工程指示 / 要求簡箋 ENGINEER INSTRUCTIONS(E.I.)

工程指示編號:	EI- 6761 / 23	修改版本:	-
	HK- 2195 / 23		
工程編號:	J 859	工程名稱:	啟德6551
收件人:	生統	發件人:	nero
工程項目:	後裝窗 - 後裝窗、FD門及趟門包裝保護方案	日期:	20/09/2023

內容:
關於 後裝窗、FD門及趟門包裝保護方案
請按附件資料方法包裝。
完成上列要求日期: 22/09/2023

J-859 啟德6551后裝窗包裝保護示意-8

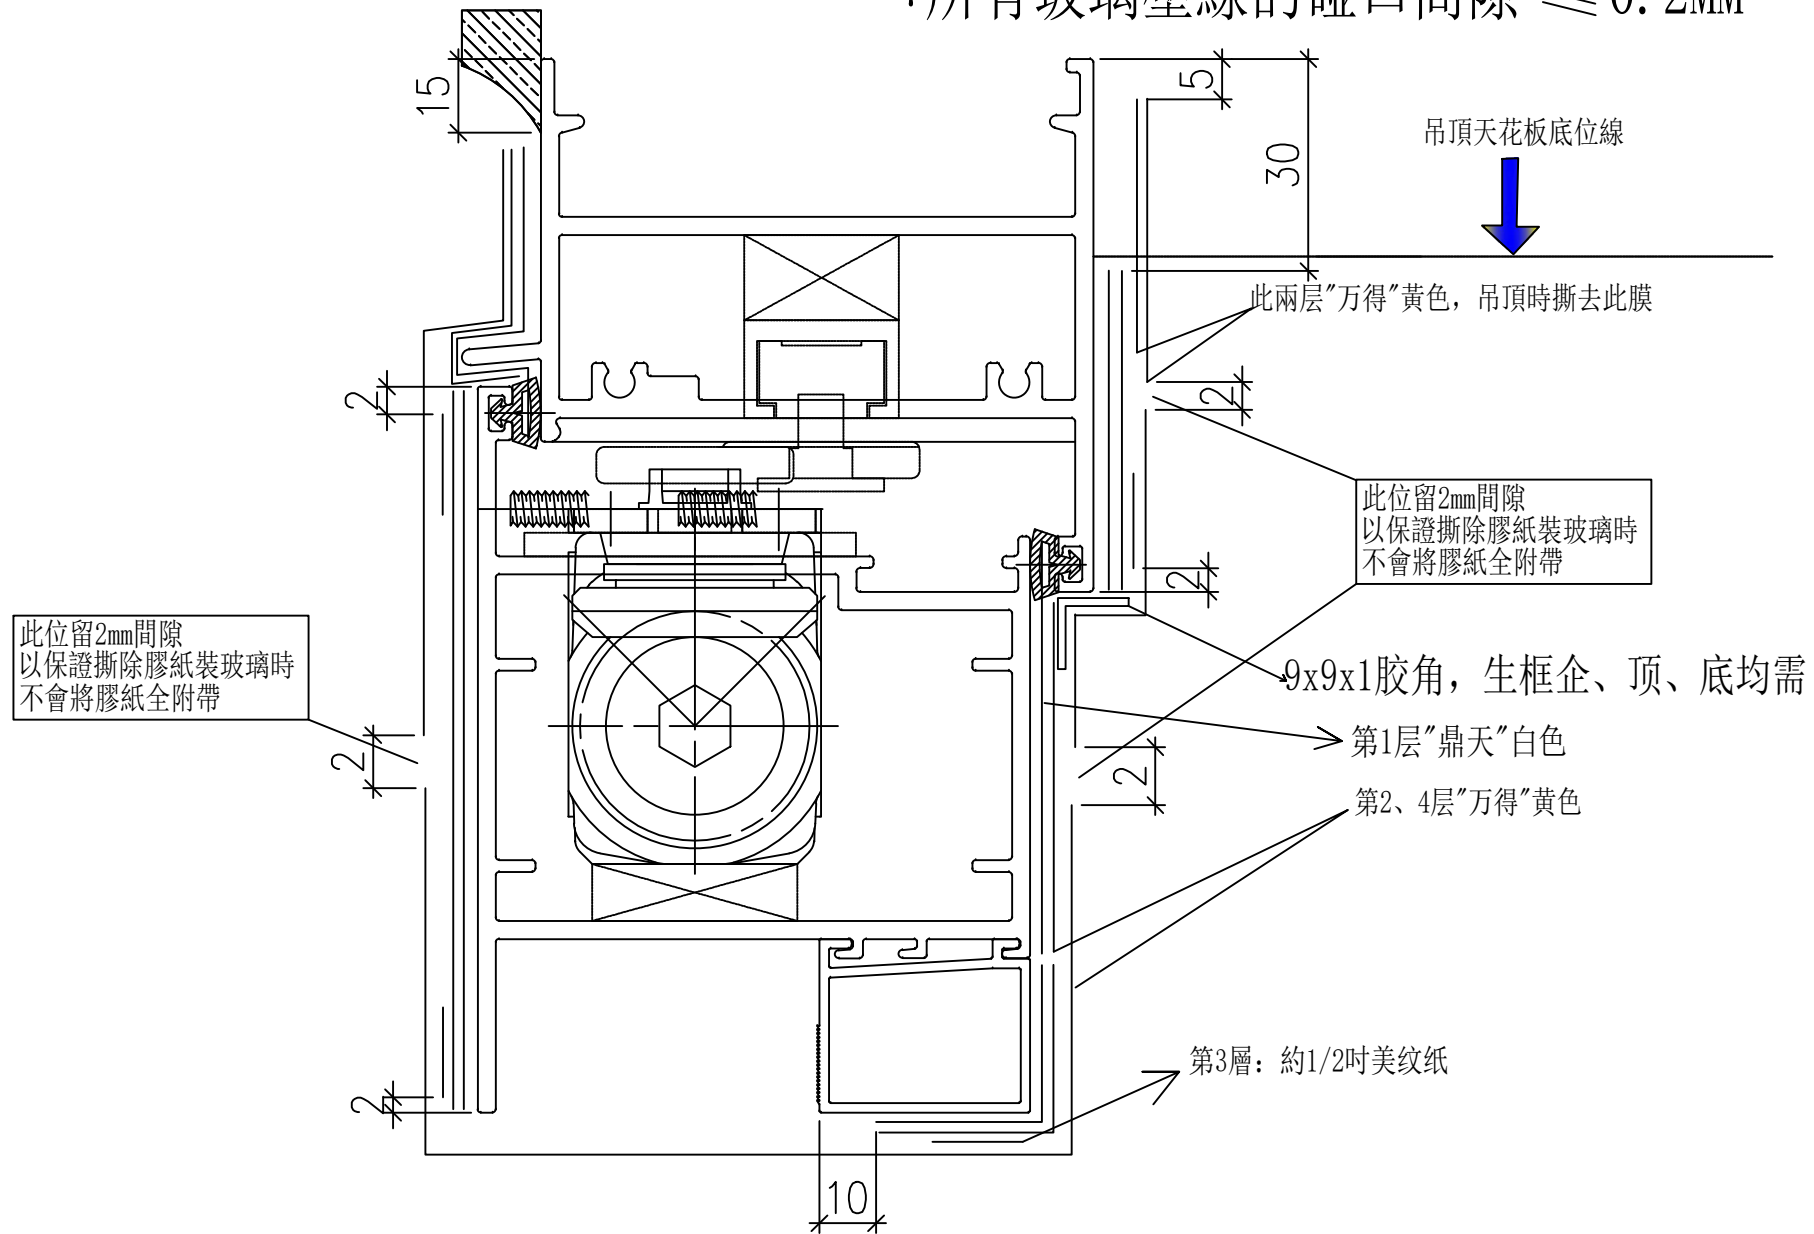
70窗型-FD門框頂位（頂格無百葉款）

*所有玻璃壓線的碰口間隙 $\leq 0.2\text{MM}$

J-859 啟德6551后裝窗包裝保護示意-9

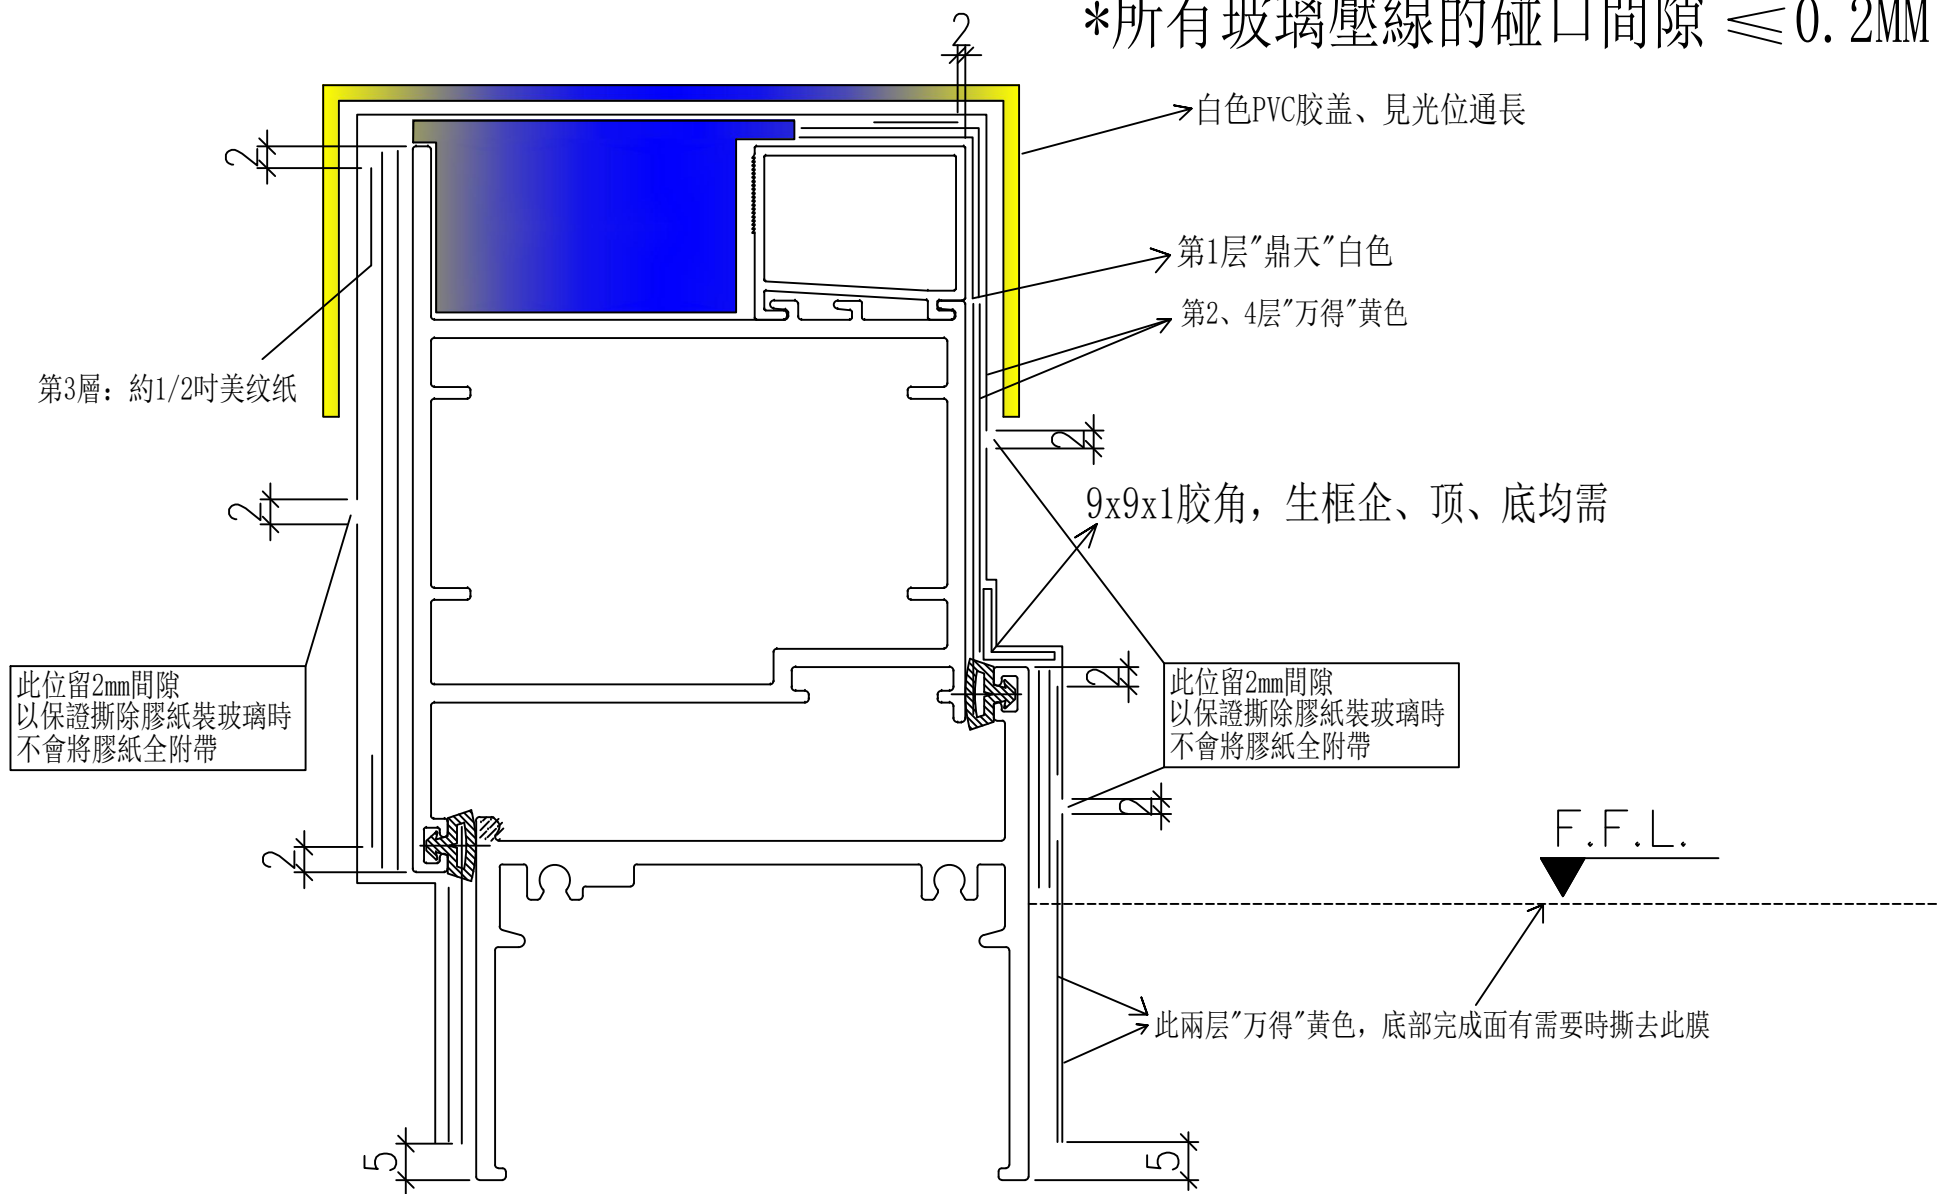
70窗型-FD門底位（兼顧底完成面高度有變化）

*所有玻璃壓線的碰口間隙 $\leq 0.2\text{MM}$

J-859 啟德6551后裝提升門包裝保護示意-10
 提升門框需在廠組裝、碰口防水、成品包裝出貨

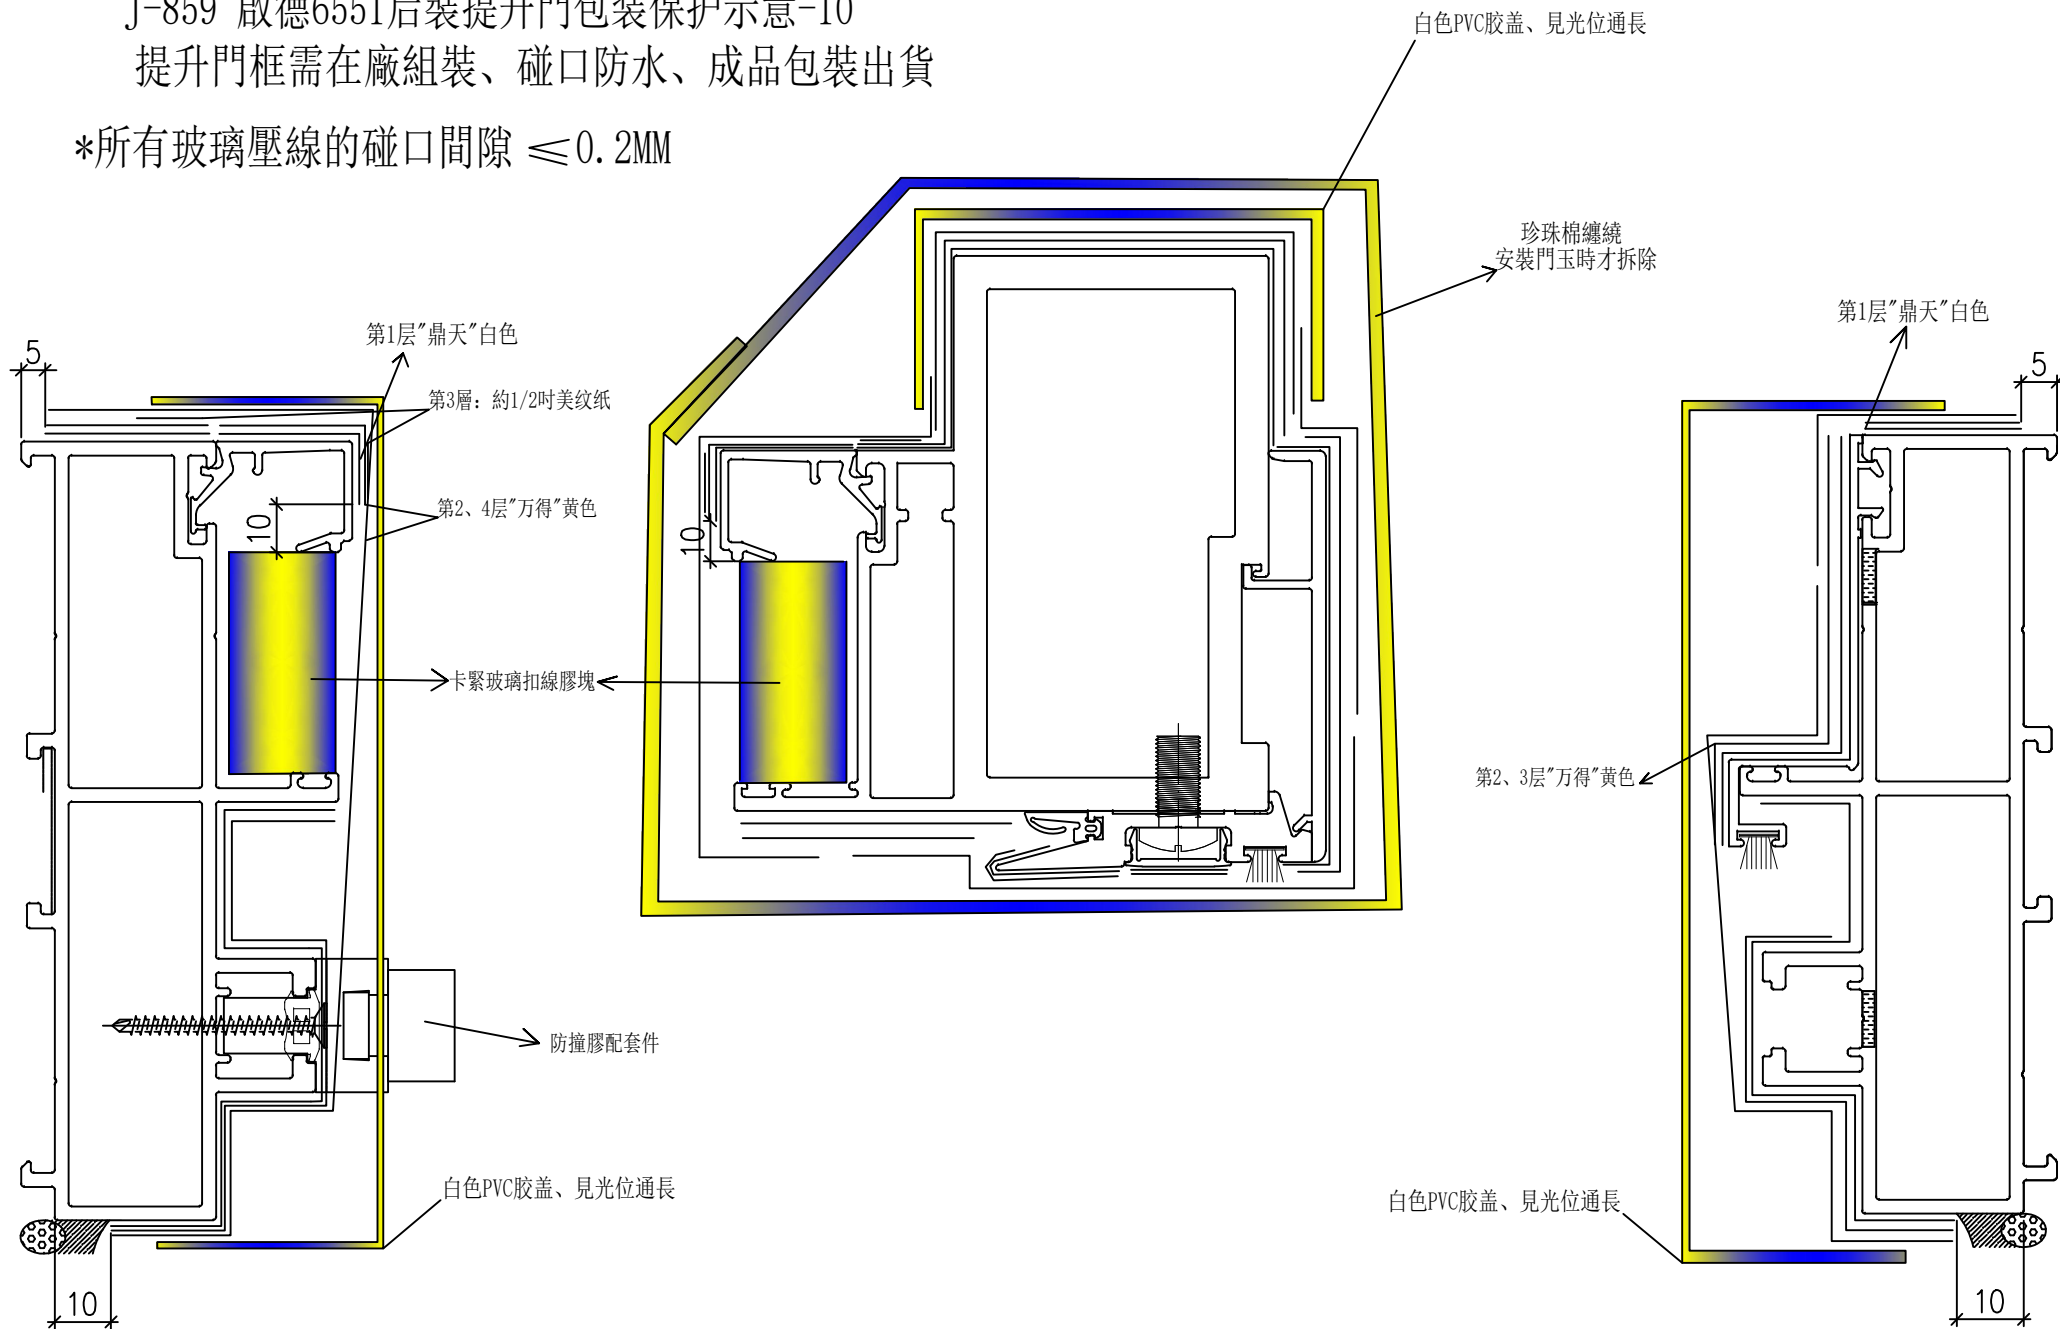
*所有玻璃壓線的碰口間隙 $\leq 0.2\text{MM}$

J-859 啟德6551后裝窗包裝保護示意-11 提升門玉

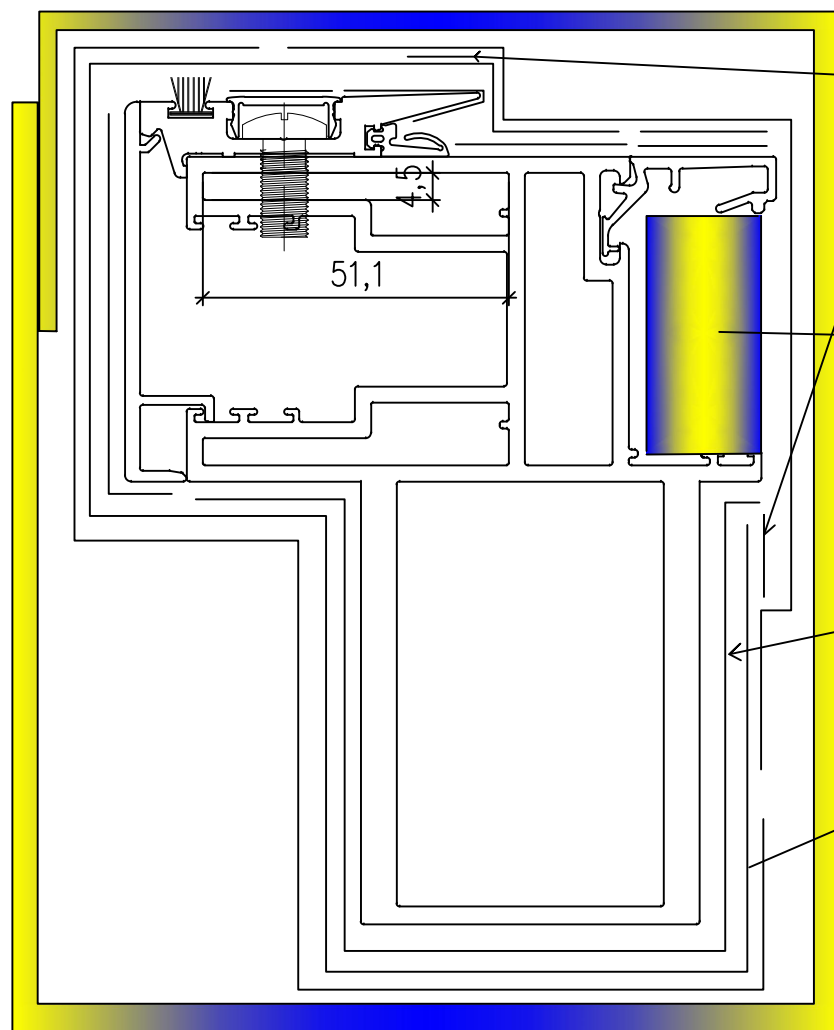
*所有玻璃壓線的碰口間隙

出貨成品四周用珍珠棉纏繞
工地安裝門玉、裝配玻璃時拆除

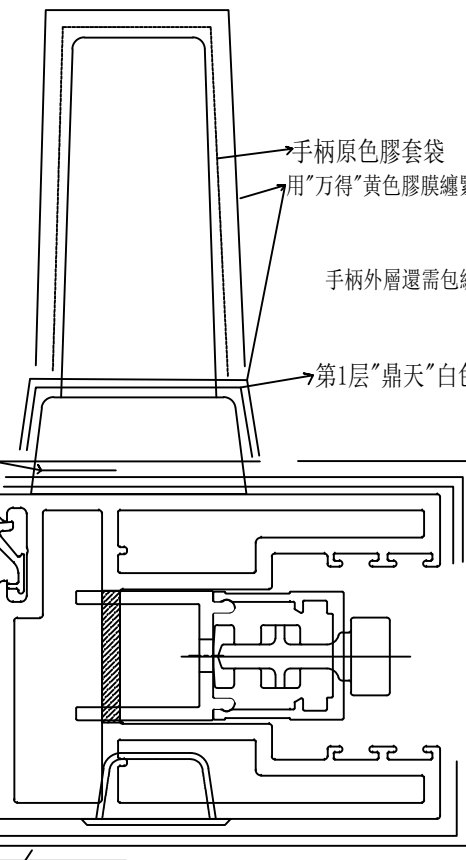
第3層：約1/2吋美紋紙

卡緊玻璃扣線膠塊

第1層“鼎天”白色

第2、4層“萬得”黃色

手柄原色膠布袋

用“萬得”黃色膠膜纏緊

手柄外層還需包纏珍珠棉

第1層“鼎天”白色
